1 - Denúncia

Projeto do suposto “Velódromo de Manaus”, já em construção (ao custo de ~2,6 milhões de reais) **não atende a requisitos mínimos de segurança, e nem tampouco ao exigido pelas normas técnico-desportivas, para a prática competitiva, ou mesmo recreativa, do ciclismo.**

6 – Características notáveis do projeto em execução em Manaus

De vídeo de divulgação oficial da Secretaria responsável pela iniciativa, foi possível extrair imagens de simulação computacional 3D de diversas vistas do complexo do Velódromo, confirmando seu formato retangular, a passarela, as muretas, etc., conforme a seguir:

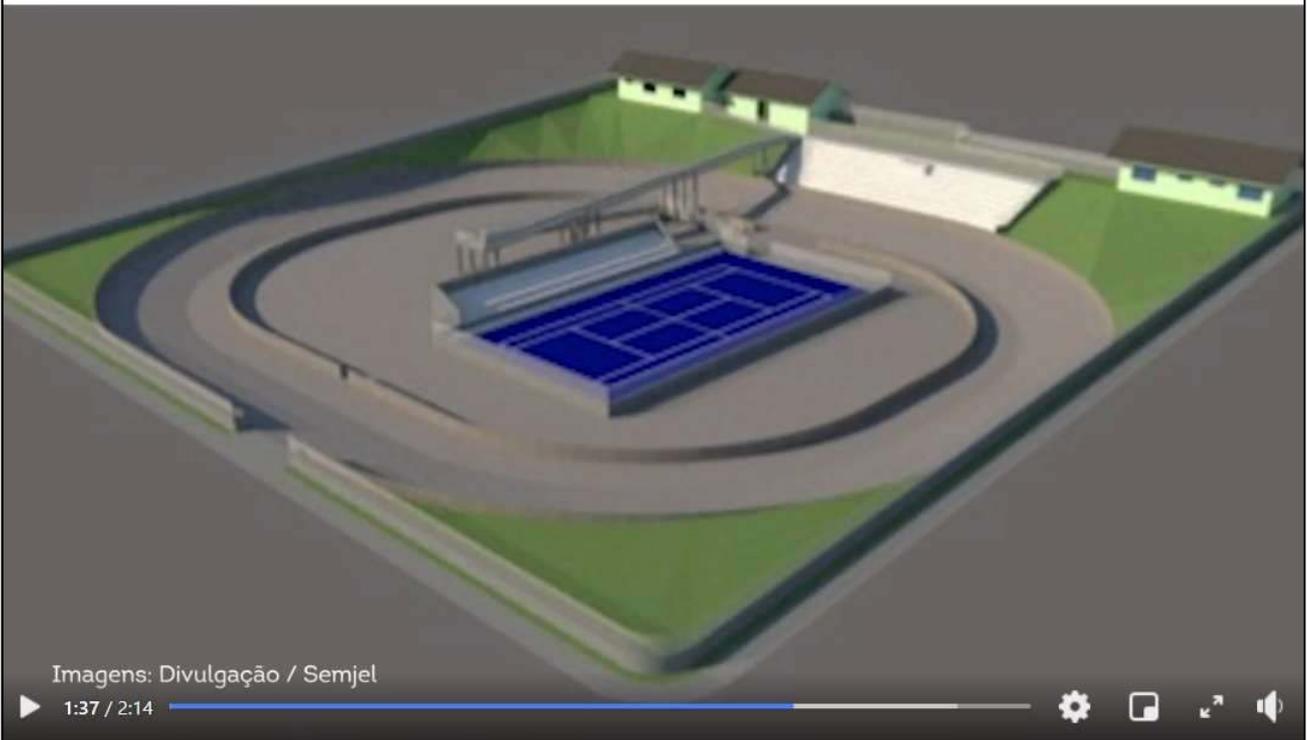
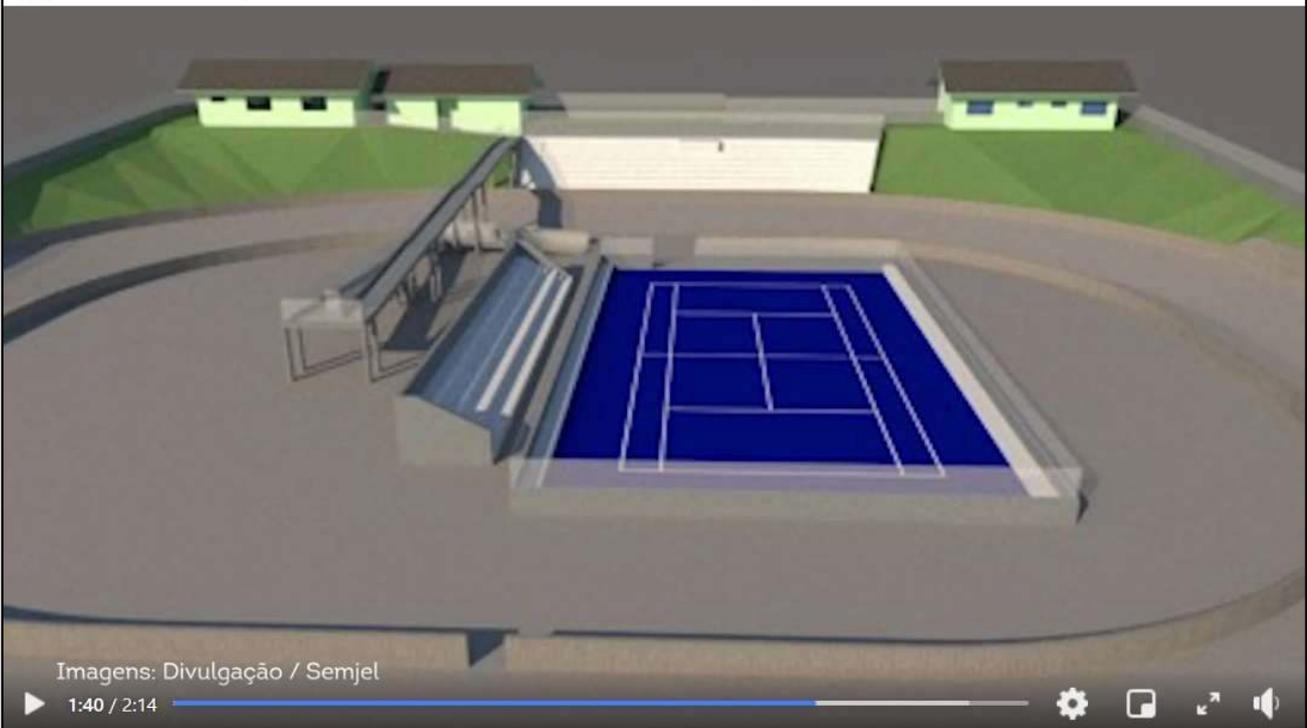
Não há casos aceitáveis de mureta interna tão baixa – 90 cm – e nem tampouco de material opaco como concreto.

ATENDIDO, desde que não haja desnível externo algum superior a 1,50 m, e caso haja aberturas na mureta de 90 cm externa (na simulação 3D parece que sim) , que tenham todas portinholas instaladas de acordo com o descrito.

Vista em corte mostrando a o arranjo da passarela e inclinação da reta “principal” em frente às arquibancadas.

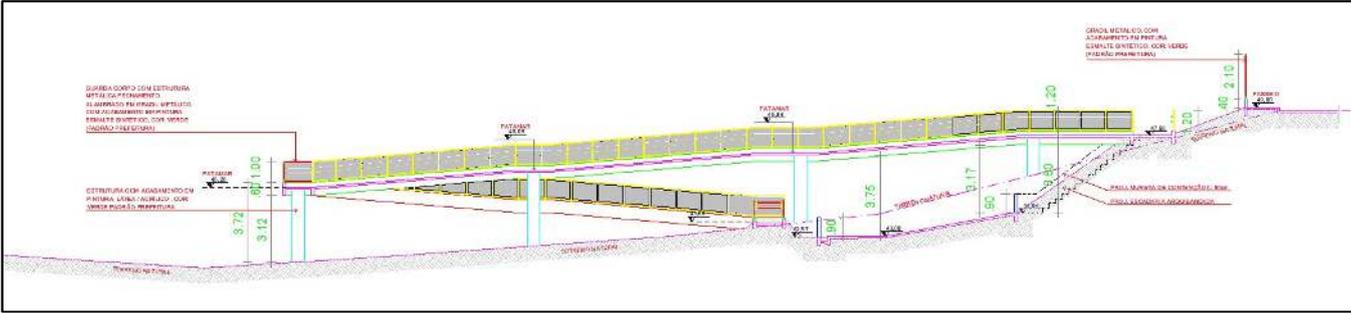
NÃO HAVERÁ COMO ATENDER, por causa da passarela. A posição normal da linha de chegada (faixa branca larga, com faixa preta fina no meio) é próximo ao fim da reta principal, ou seja, exatamente onde está a passarela, **impedindo visão de comissários e do público sobre o que acontece sobre a linha de chegada.** É preciso que os comissários tenham visão ampla de tudo o que acontece na pista. **A passarela é outra aberração, em se falando de um velódromo.** Por muito menos, pistas como o velódromo do Pan-Rio 2007 foram condenadas para provas oficiais internacionais. No caso dessa do Pan-Rio 2007, a simples existência de dois pilares de sustentação no infield inviabilizaram seu uso nos Jogos Rio 2016 – construíram outro velódromo.

NÃO HÁ COMO ATENDER por causa da passarela - Ainda que todas essas instalações possam ser adicionadas a posteriori, e até mesmo montadas em plataformas sobre estrutura tubular, nenhuma delas está prevista em projeto, e será impossível atender aos requisitos de posicionamento e visão para juízes e comissários, em função da passarela e da tal mureta interna em concreto.

NÃO ATENDIDO – O objetivo de exigir acesso apenas por túneis, além da questão de visão de público e árbitros descrita acima, **tem a ver com segurança** - imaginem alguém, até mesmo uma criança, arremessar ou deixar cair algo da passarela em direção à pista, quando ciclistas estiverem passando em velocidades próximas de 70 km/h.

Diagrama superior da pista.

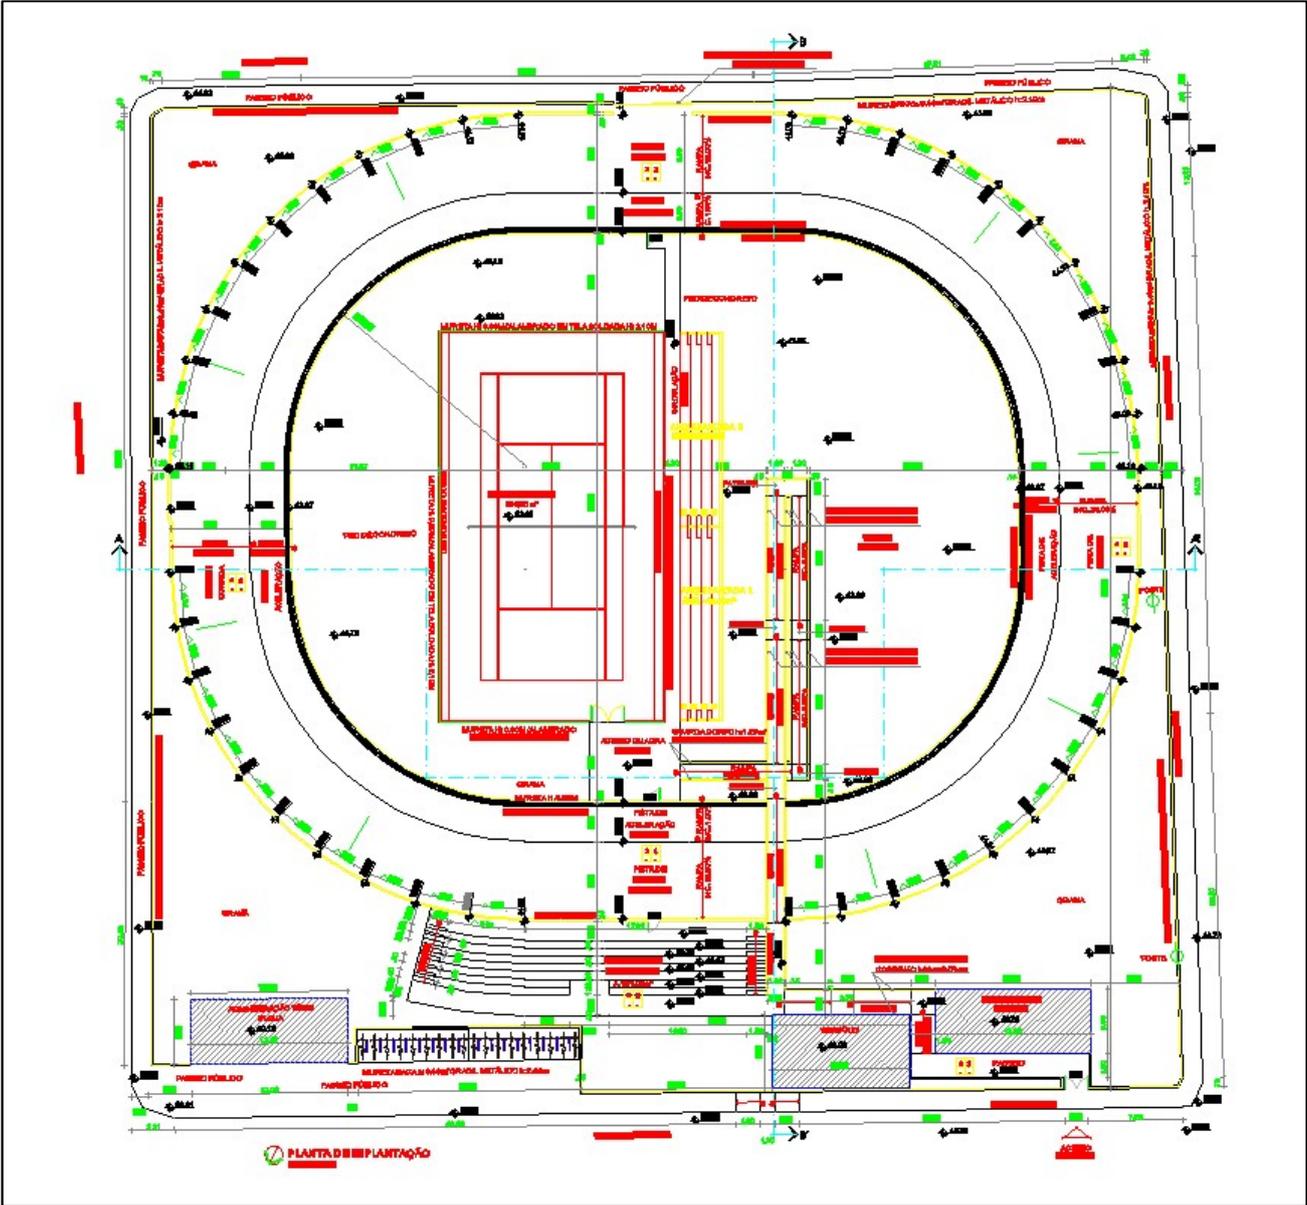
Trata-se de um percurso com **quatro curvas de 90 graus, e quatro retas, duas delas com ~20 m de extensão, e outras duas com apenas ~8 m, ou seja, formando um retângulo com cantos arredondados.**

A inclinação nas retas mais longas será de 18 graus e nas curvas, de 36 graus no ponto de maior inclinação. **As retas mais curtas, de 8 m, que conectam as curvas no seu ponto mais inclinado, também em inclinação de 36 graus** (e isso é um grande problema).

NÃO ATENDIDO na técnica **e na segurança**. E apenas esse ponto será suficiente para desqualificar e tornar inútil a construção seguindo o projeto.

a) A forma deve ser um oval, com duas curvas de 180 graus, por questões das leis da física e da segurança, como veremos adiante, e não o tal retângulo do projeto.

b) No projeto, a inclinação das duas retas maiores é fixa em toda a sua extensão, como um tabuleiro inclinado, causando transição abrupta para as curvas, ao invés da “passagem progressiva recomendada” – no contorno externo, o perfil das retas de um velódromo deve ser uma “onda” suave, concordando com a linha das curvas, e;

c) **A inclinação das retas mais curtas de oito metros, que servem de conexão entre as curvas no seu ponto mais inclinado, mantém no projeto os 36 graus, o que INVIABILIZARIA o uso seguro pela enorme maioria das bicicletas existentes.**

NÃO ATENDIDO. Apesar do comprimento de ~188 m estar dentro da faixa definida, sua meia-volta de ~94 m não é submúltiplo do quilometro (1000 m), **impossibilitando realizar competições nas distâncias oficiais previstas.** Como uma pista de atletismo com metragem diferente de 400 m, ou um piscina diferente de 50 m.

Ambos os pontos já analisados seriam atendidos com projetos de formato oval, e extensão oficial de 166,7 m ou 200 m, conforme desenhos conceituais (feitos em escala perfeita, no mesmo software de projetos de engenharia utilizado no projeto original) a seguir (não seria a medida olímpica 250 m, mas permitiria uso seguro, e competitivo de forma homologada e oficial para competições nacionais e regionais).

166,7 metros atendendo a todos os requisitos técnicos, 7 metros de largura de pista:

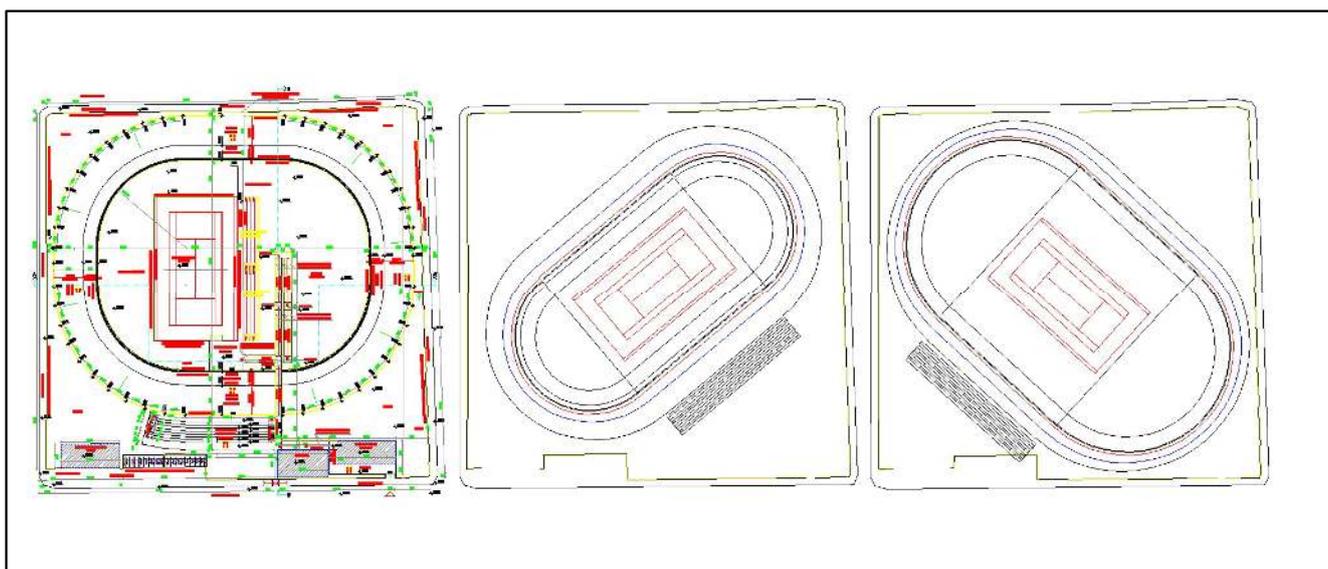
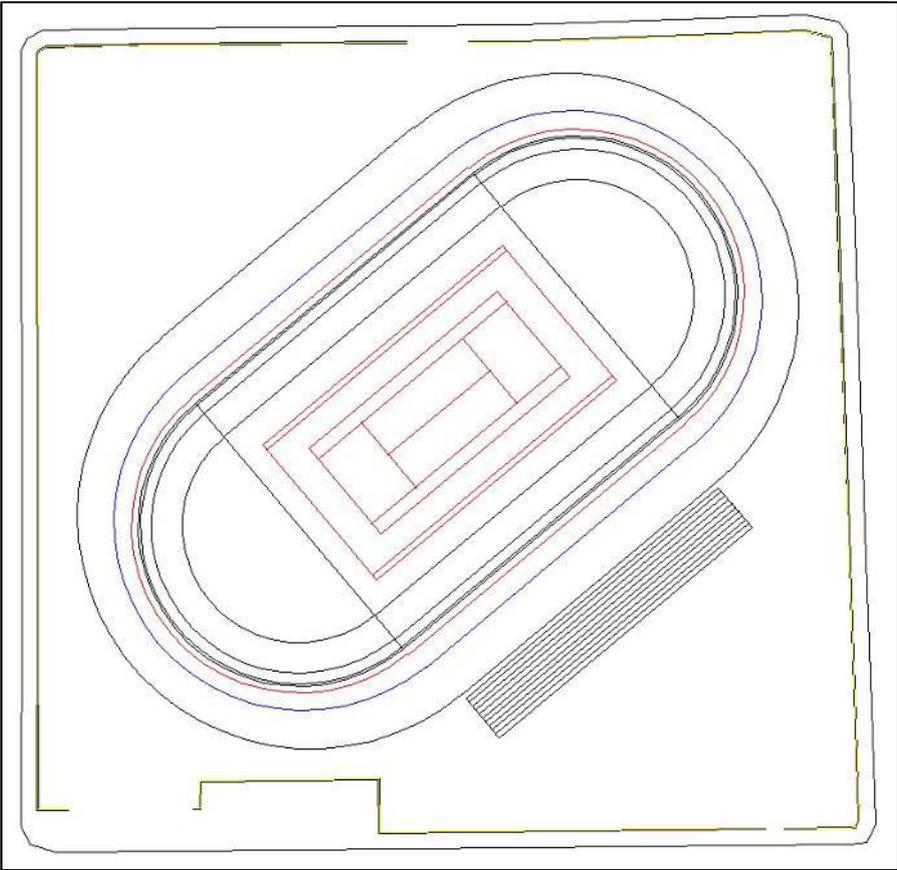
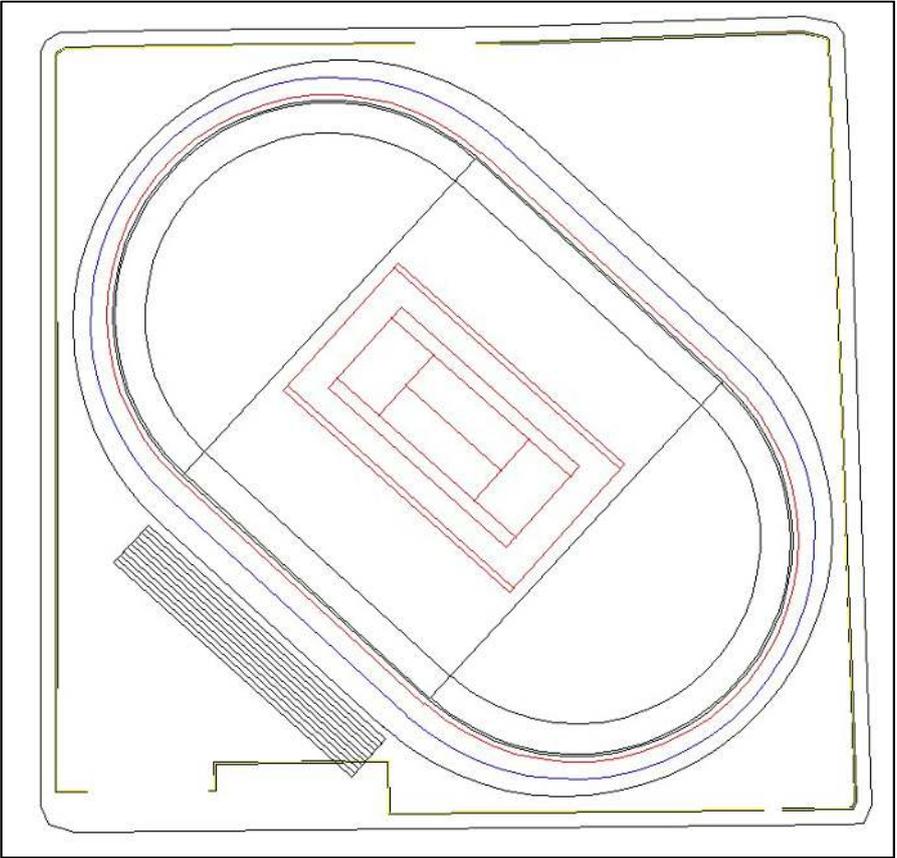
Em ambas as soluções estudadas haveria melhor aproveitamento da área externa à pista, com chance de uso para pequeno estacionamento de um lado, e instalações diversas do outro, bem mais generosas do que as previstas para o velódromo (apenas uma sala para ciclismo, e outra para o tênis).

No caso do menor oval, com 166,7 m (6 voltas fazem 1 km) a faixa de rolagem poderia ser até mesmo de 7 metros (recomendado para os olímpicos), e no caso da pista de 200 m (5 voltas fazem 1 km) a faixa talvez precisasse ser reduzida para algo entre 6 e 5 metros (largura mínima ainda aceitável pela norma).

200 metros atendendo a todos os requisitos técnicos, 5 metros de largura de pista.
